**PREVOST**

CAMPAGNE DE RAPPEL

CR23-05

DATE :	Septembre 2023	SECTION :	23 ACCESSOIRES
SUJET :	Corrosion du capteur AFSS

ZONE DE LA FACE ARRIÈRE DU CAPTEUR QUI DOIT ÊTRE EXEMPTÉ DE CORROSION (POUDRE D'OXYDE D'ALUMINIUM BLANCHE)

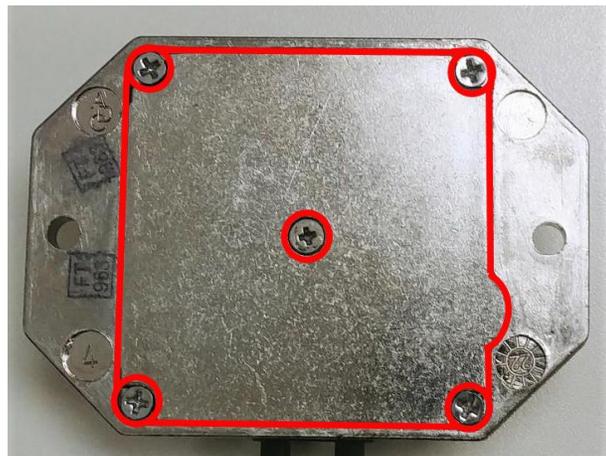
4. Inspecter l'arrière du capteur et rechercher des signes de corrosion au niveau du joint de couvercle.

- Rechercher un excès d'oxyde d'aluminium, un matériau blanc (parfois verdâtre) à l'aspect poussiéreux.
- Si de l'oxyde d'aluminium est détecté et qu'il touche le joint du couvercle arrière, le capteur doit être remplacé.
- Les taches noires superficielles (petits cratères) sont acceptables, à moins qu'elles ne créent une crevasse très profonde au niveau du joint.

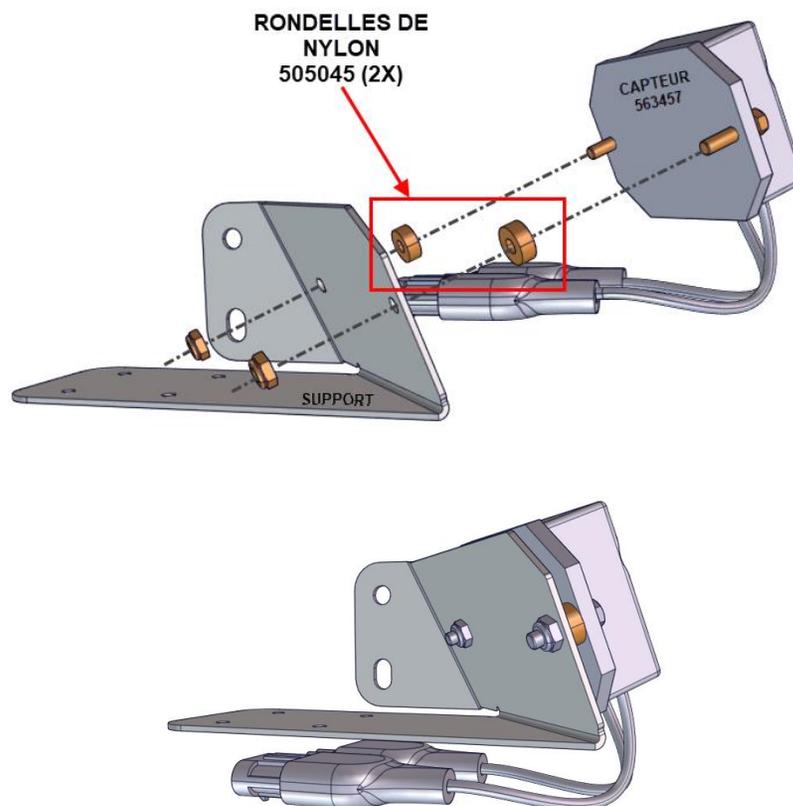
7. Réinstaller (ou installer un nouveau capteur, le cas échéant) le capteur sur le support en ajoutant les rondelles de nylon 505045 fournies entre le capteur et le support.

- Réutiliser le matériel de montage (vis et écrous nyloc).

GUIDE DE REMPLACEMENT DES CAPTEURS

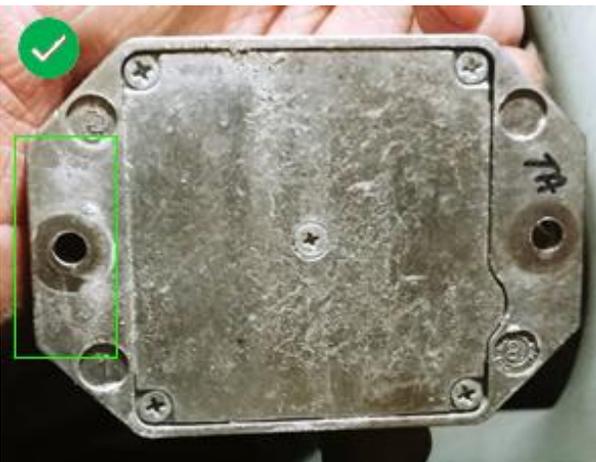
LES TACHES NOIRES SUPERFICIELLES SONT ACCEPTABLES - NETTOYER ET RÉINSTALLER

CORROSION BLANCHE SUR UN COTE - REMPLACER

TACHE BLANCHE SE FORMANT MAIS NE TOUCHANT PAS AU BORD DU COUVERCLE - NETTOYER ET RÉINSTALLER

CORROSION BLANCHE TOUT AUTOUR DU COUVERCLE - REMPLACER

COUVERCLE DU CAPTEUR SALE ET RUGUEUX MAIS PETIT POINT BLANC NE TOUCHANT PAS LE BORD - NETTOYER ET RÉINSTALLER

FACE ARRIÈRE COUVERTE DE CORROSION - REMPLACER
